【保安規定における図表の加工事業変更許可申請書及び設工認申請書との反映項目確認】

保安規定変更申請 変更後の図表における凡例
 本申請における加工事業変更許可申請書を踏まえた変更：一重下線
 本申請における保安管理組織の変更に伴う変更箇所：二重下線
 本申請における記載の適正化を行う箇所：三重破線
 今後補正申請により記載を見直す箇所：赤字一重下線
 ※ただし、敷地図、建物図の補正箇所については別途説明する。

別図3 放射性廃棄物の保管廃棄設備

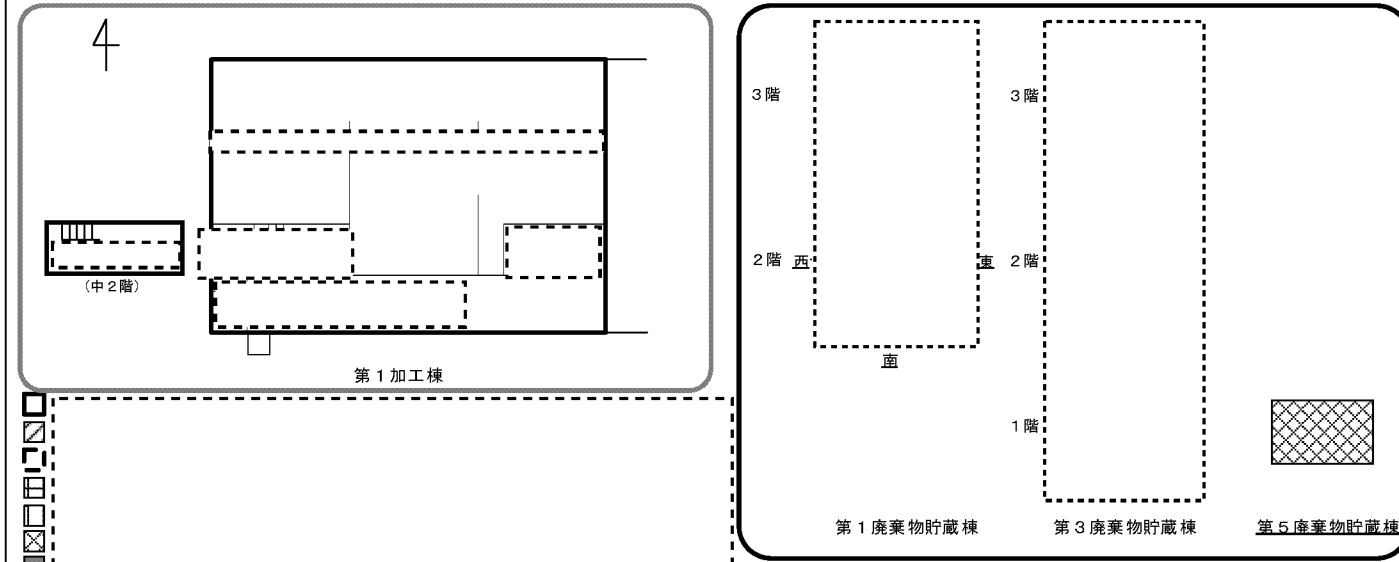
別図3では、加工事業変更許可申請書及び設工認申請書に基づき放射性廃棄物の保管廃棄設備に関する事項を定めている。

第1廃棄物貯蔵棟については、加工事業変更許可申請書に基づき再生濃縮ウランを含む放射性固体廃棄物の保管場所を定めている。

別図5

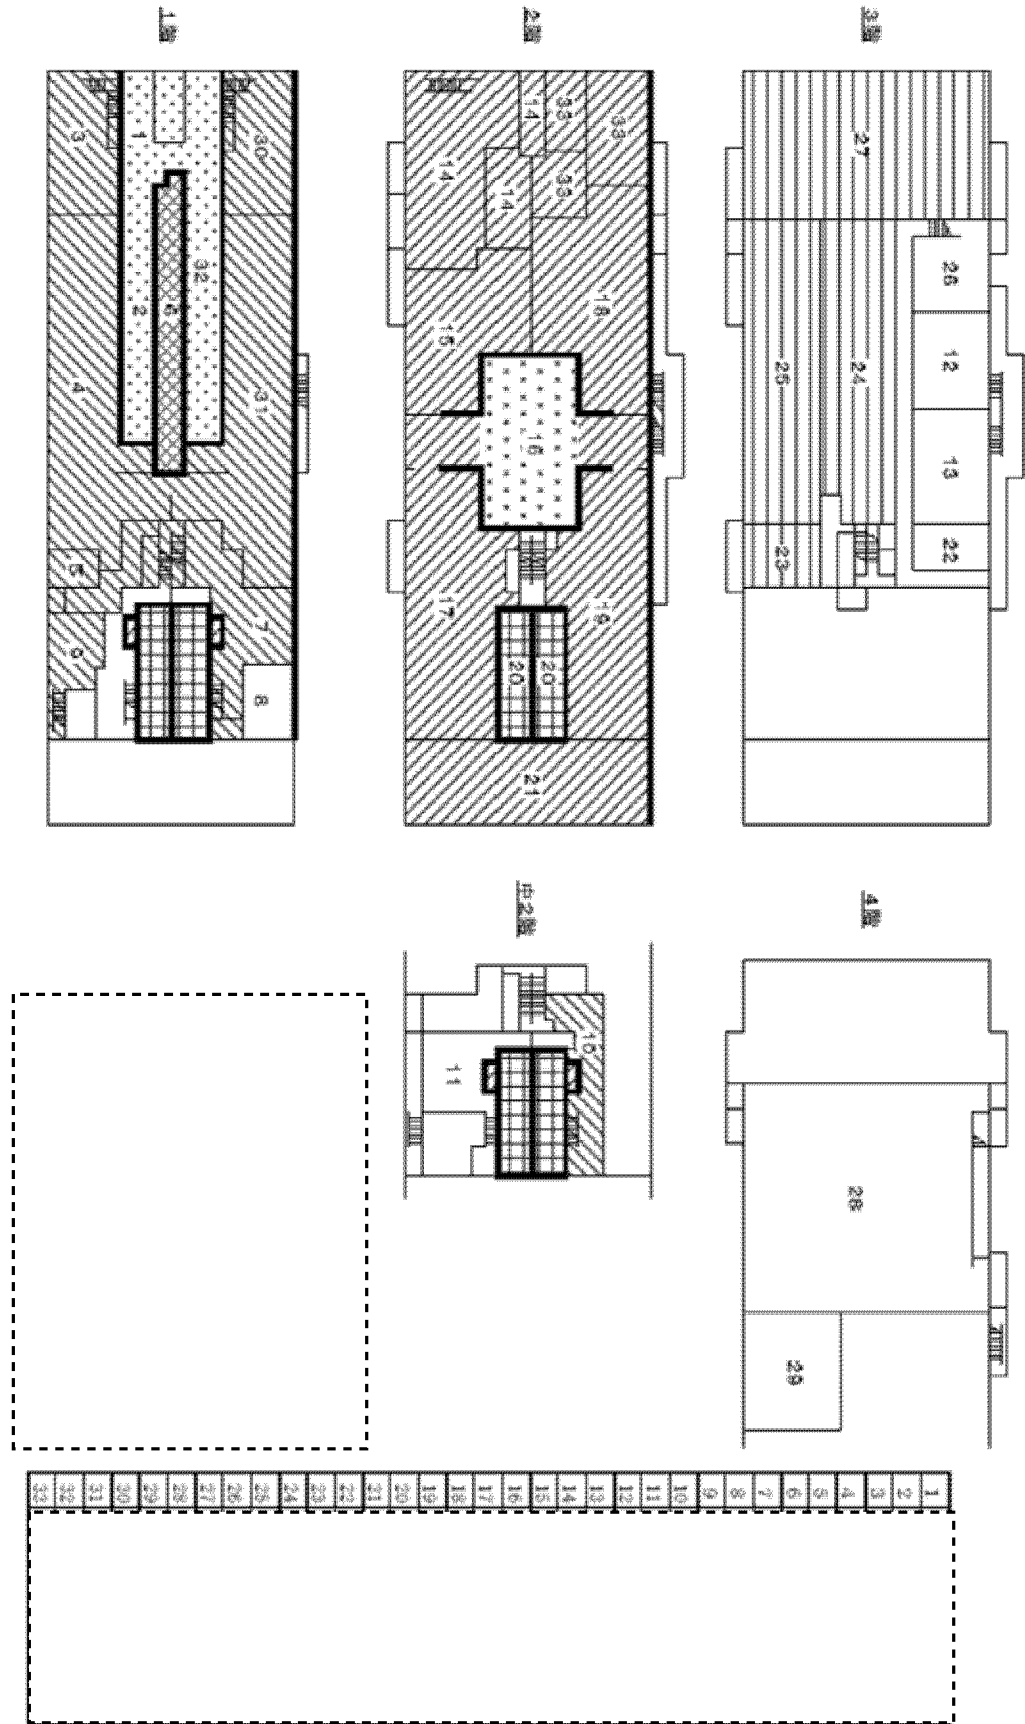
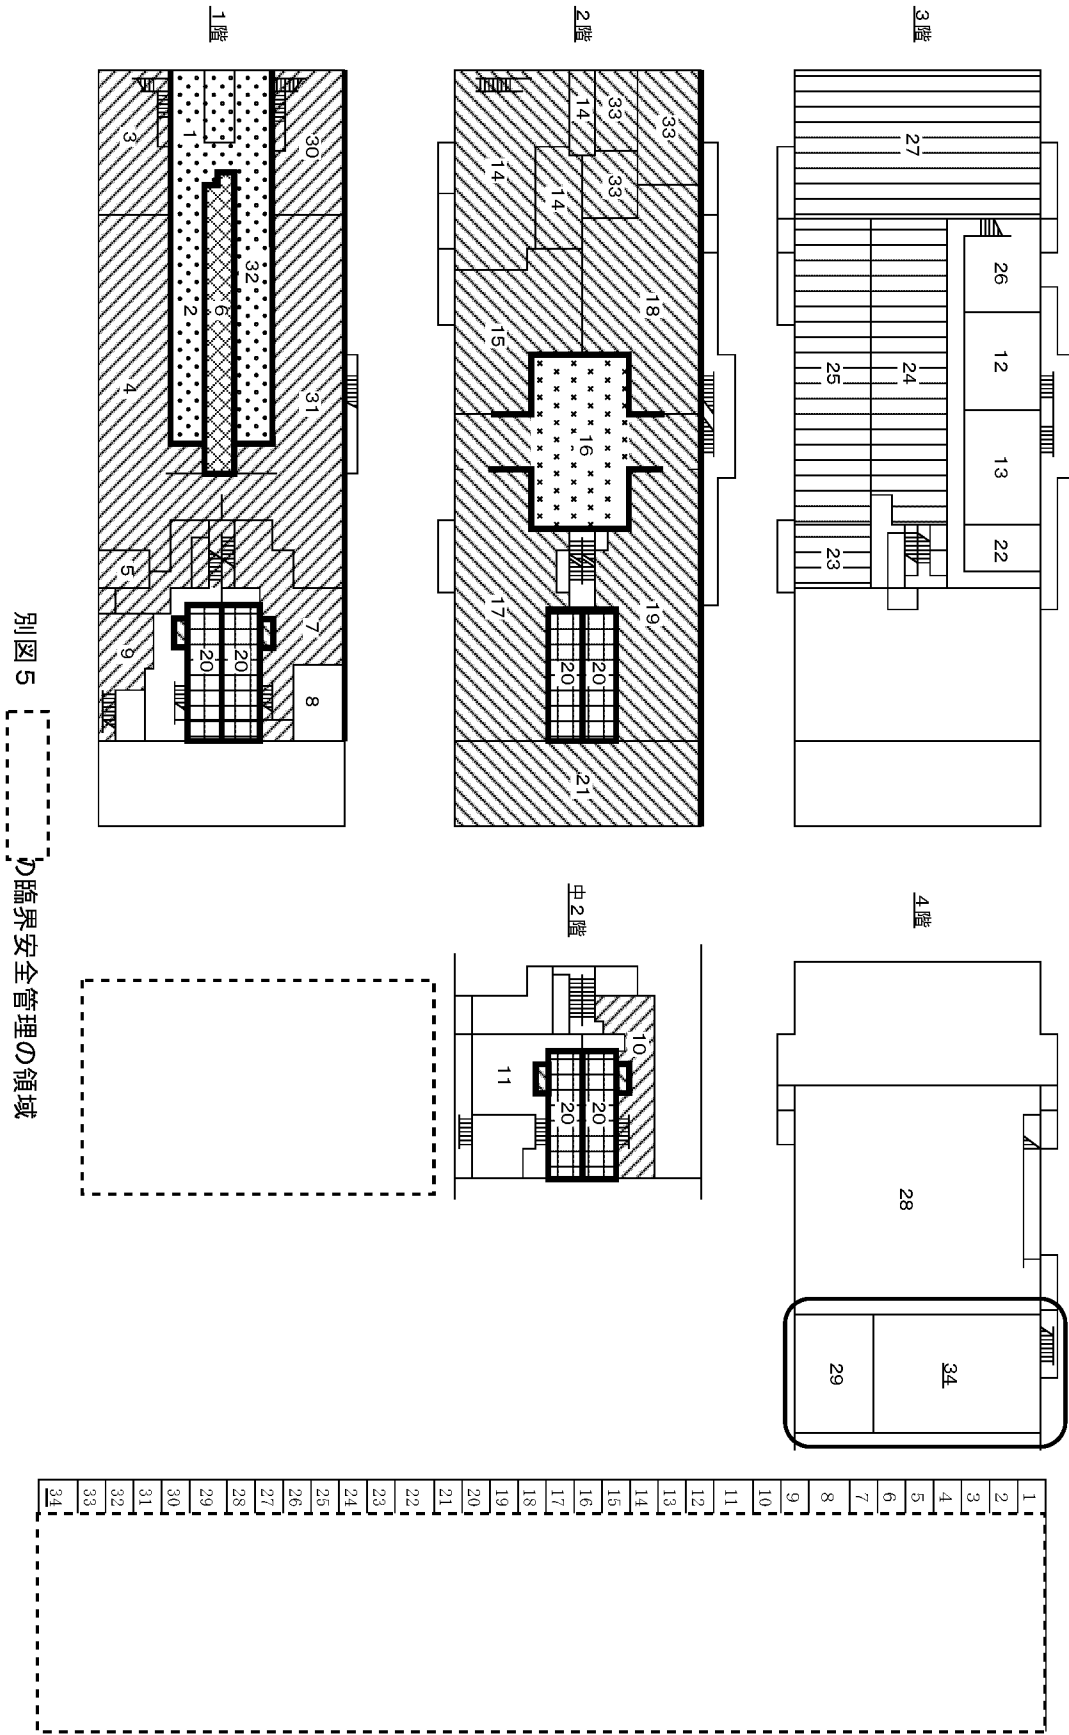
別図5では、加工事業変更許可申請書及び設工認申請書に基づき臨界安全管理上の領域を示している。

保安規定変更申請にて「34 空調施設」を記載しているが、当該室は臨界安全管理の領域には含まれず建物内の室名称を明確化するものである。
